Einfache Anfrage Zahner-Uznach/Bühler-Schmerikon vom 15. April 2002
(Wortlaut anschliessend)

Lärmschutzeinrichtungen auf der Brücke H8 über die Staatsstrasse Nr. 17 in Schmerikon

Schriftliche Antwort der Regierung vom 22. Mai 2002

Lärmschutzwand auf Brücke Schmerikon (Querschnitt)

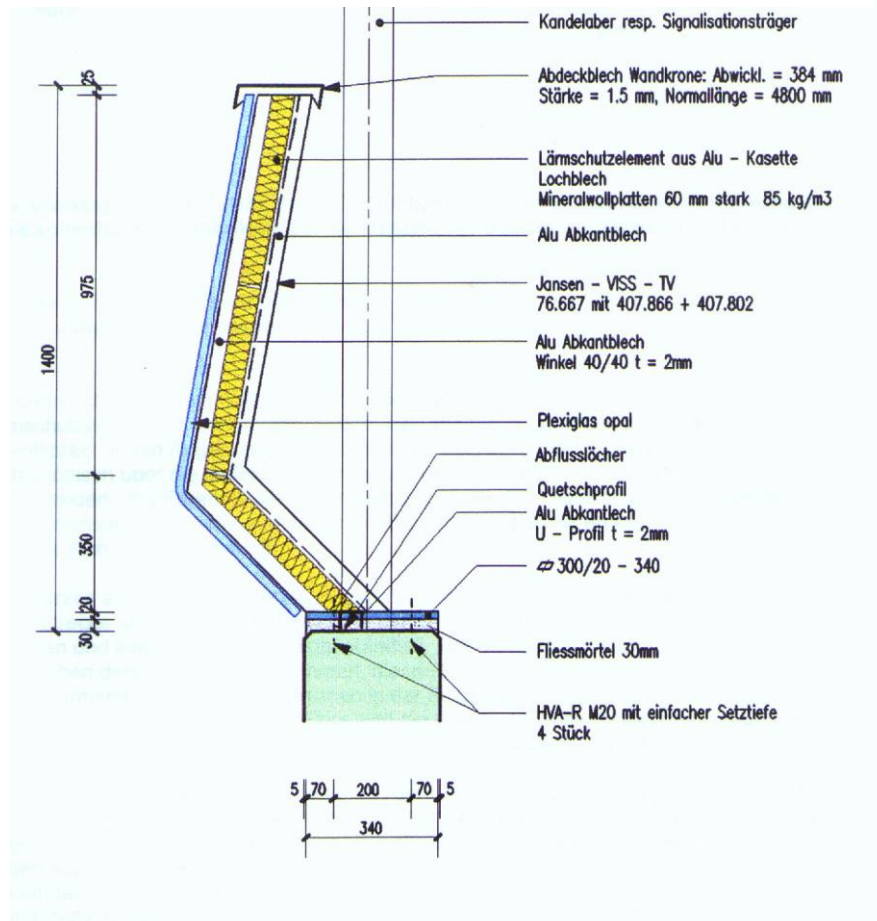
1. Wie hoch sollen die Lärmschutzeinrichtungen die Brücke überragen?
2. Aus welchem Material sollen die Lärmschutzwände gebaut werden?
3. Bestehen noch Möglichkeiten den Farbton dieser Lärmschutzwände zu beeinflussen?
4. Wie verändert sich der Lärmpegel auf die Anwohner am Hang in ca. 100 m Höhendifferenz, wenn die Lärmschutzwände 1 m weniger hoch gebaut würden?
5. Was für Möglichkeiten (Alternativen) bestehen, wenn sich der Lärmpegel nach oben stärker entwickelt?»

1. Auf der Brücke über die Staatsstrasse in Schmerikon wird beidseitig auf die Leitmauern eine je 1.40 Meter hohe Lärmschutzwand aufgesetzt (siehe Abbildung des Querschnitts).
2. Die Lärmschutzwand selbst besteht aus einer im unteren Drittel „geknickten Plexiglaswand“ (siehe Abbildung des Querschnitts). Diese ist undurchsichtig, weil sie wegen der notwendigen Lärmabsorption mit einer innenliegenden Kassette versehen werden muss.

3. Das Plexiglas wird, gestützt auf ein mit Fachleuten erarbeitetes Konzept, leicht getönt und farblich auf die Betonkonstruktion bzw. die angrenzenden braunen Aluwände abgestimmt. Mit Blick auf den Stand der Arbeiten kann daran nichts mehr geändert werden.
4. Eine Verringerung der Wandhöhe ist nicht mehr möglich, da die ausgewiesenen und seinerzeit festgelegten Abmessungen der Lärmschutzkonstruktionen Genehmigungsvoraussetzungen für das Projekt waren.
5. Auf der Grundlage der physikalischen Gegebenheiten der Lärmausbreitung wurden künftige Entwicklungen bei der Dimensionierung der Lärmhindernisse berücksichtigt.
